Schéma d'aménagement et de gestion des eaux **Tarn-amont**

Réunion du bureau
de la commission locale de l'eau
du Tarn-amont
Meyrueis – 18 février 2011

Étude du projet de création d'un captage d'eau potable sur la Jonte pour alimenter le causse Méjean

- Sollicitation de l'avis de la CLE par le service de police de l'eau de la Lozère fin janvier 2011
- Dossier de demande d'autorisation
- Maîtrise d'ouvrage : SIAEP du causse Méjean

Étude du projet – Situation projetée (1)

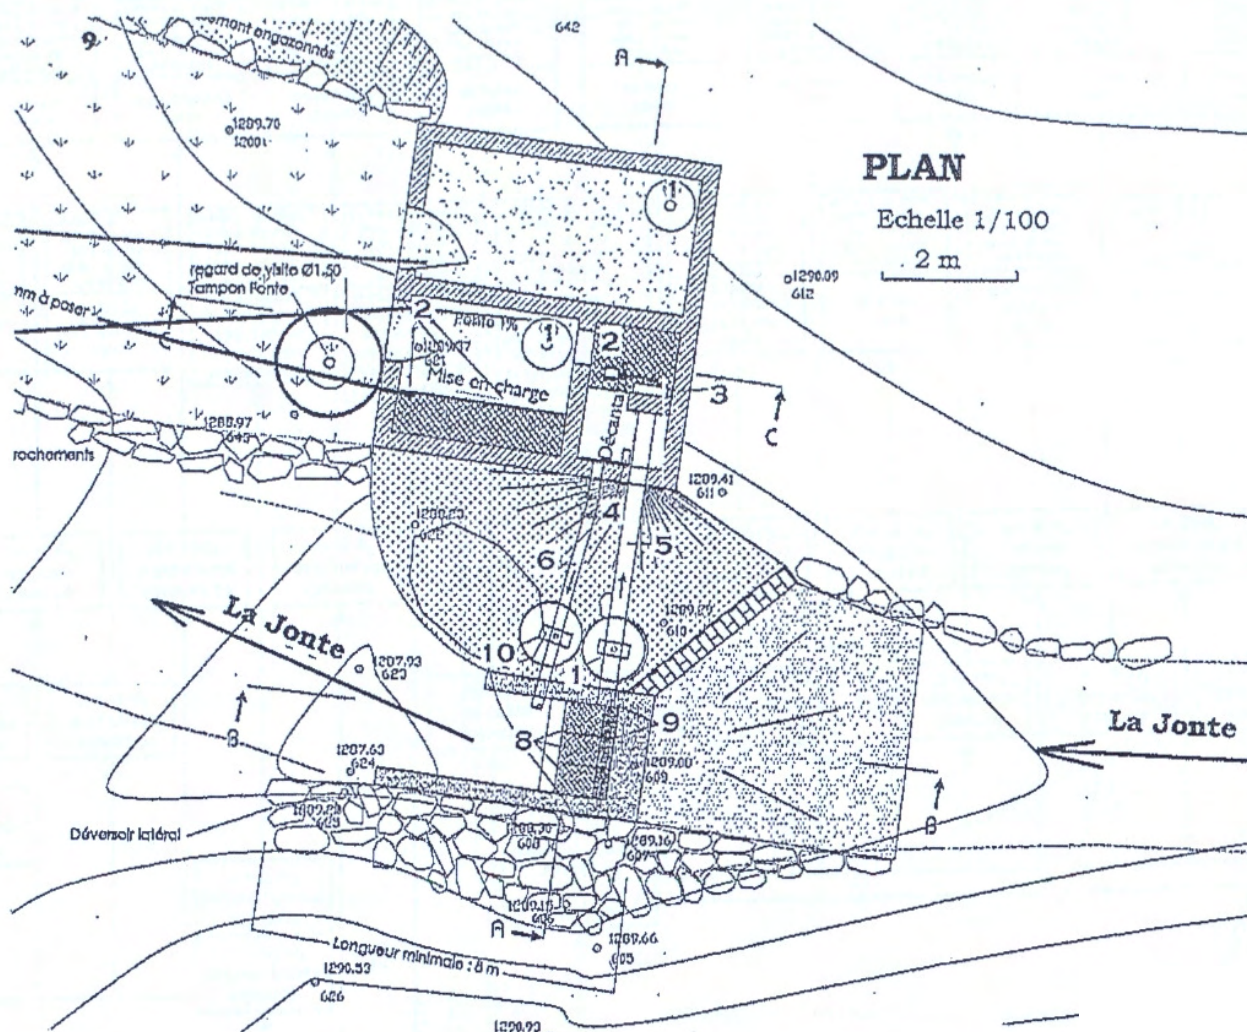
- Appréhender les éventuelles pertes lorsque le barrage sera en charge (traçage amont)
- Prendre en compte l'alimentation de la réserve DFCI projetée par la communauté de communes de la vallée de la Jonte

Cours d'eau proposés à la liste 1 (L.214-17 1° CE)

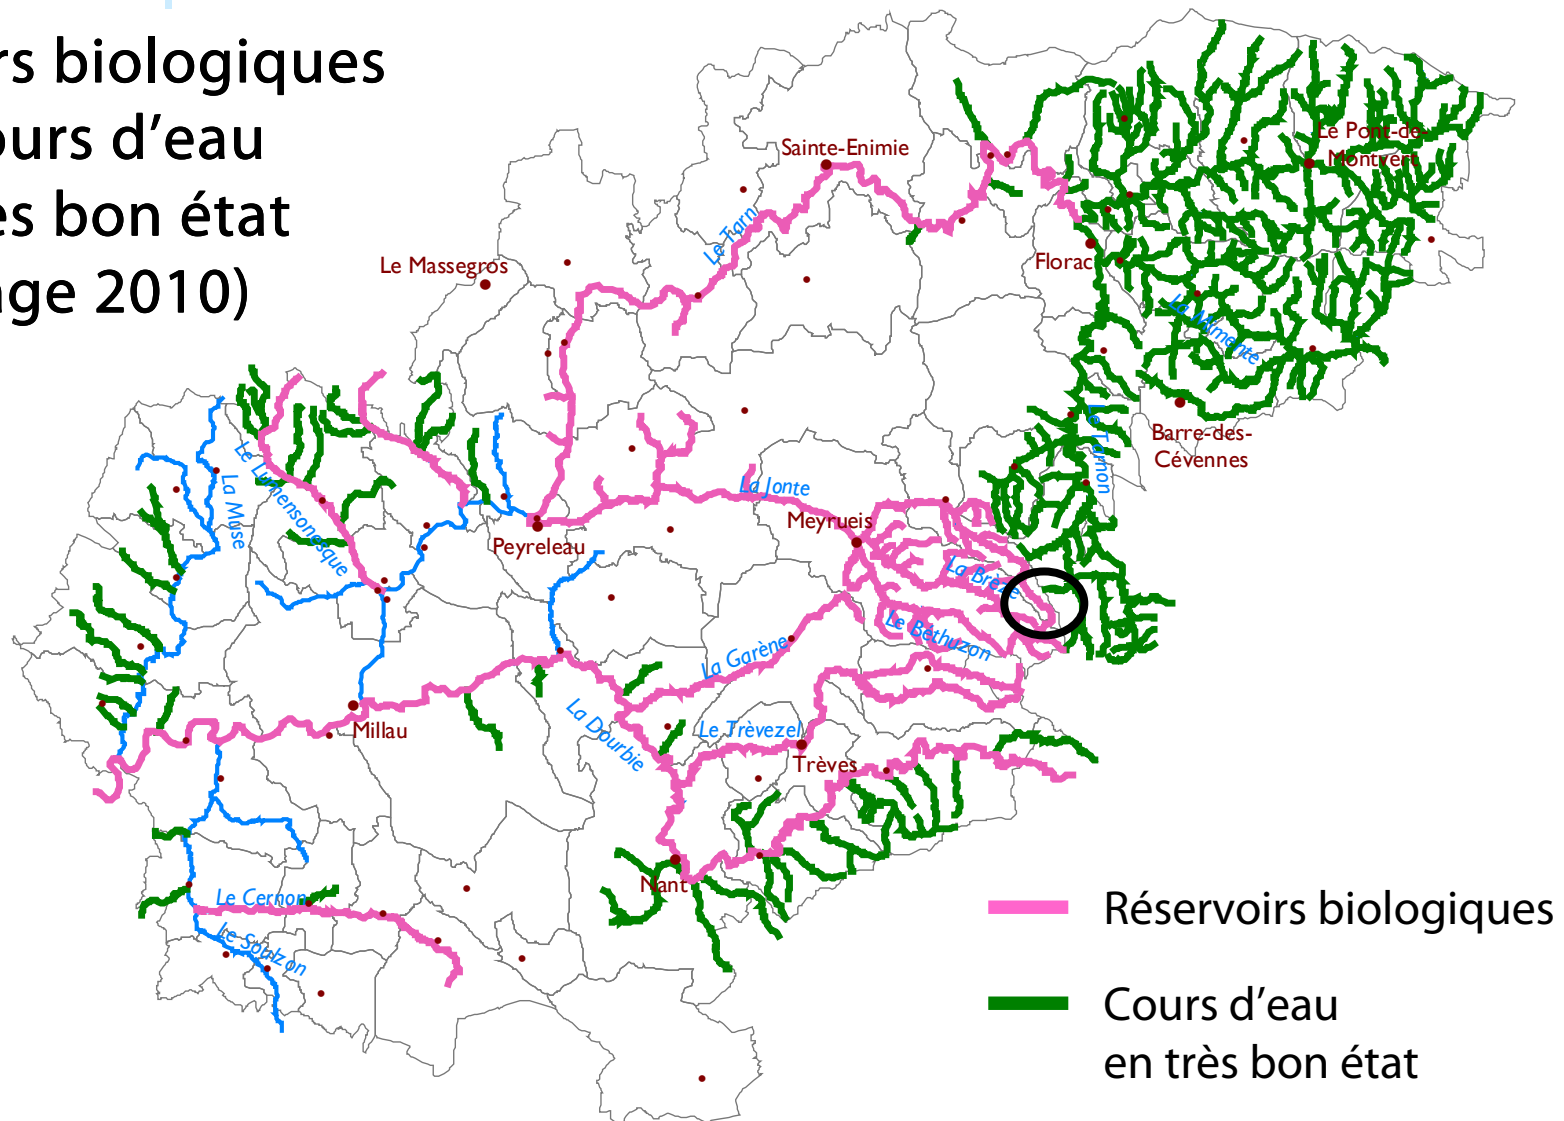
- Compatibilité du projet avec les projets de classement des cours d'eau (Jonte proposée en liste 1 → interdiction de nouveaux barrages)
- Débit réservé choisi à la valeur minimum réglementaire → moyens de surveillance des effets sur le milieu aquatique (R214-16 CE + B42 Sdage)
- Incidences sur les paramètres ayant conduit au zonage du cours d'eau en réservoir biologique (C30 Sdage)
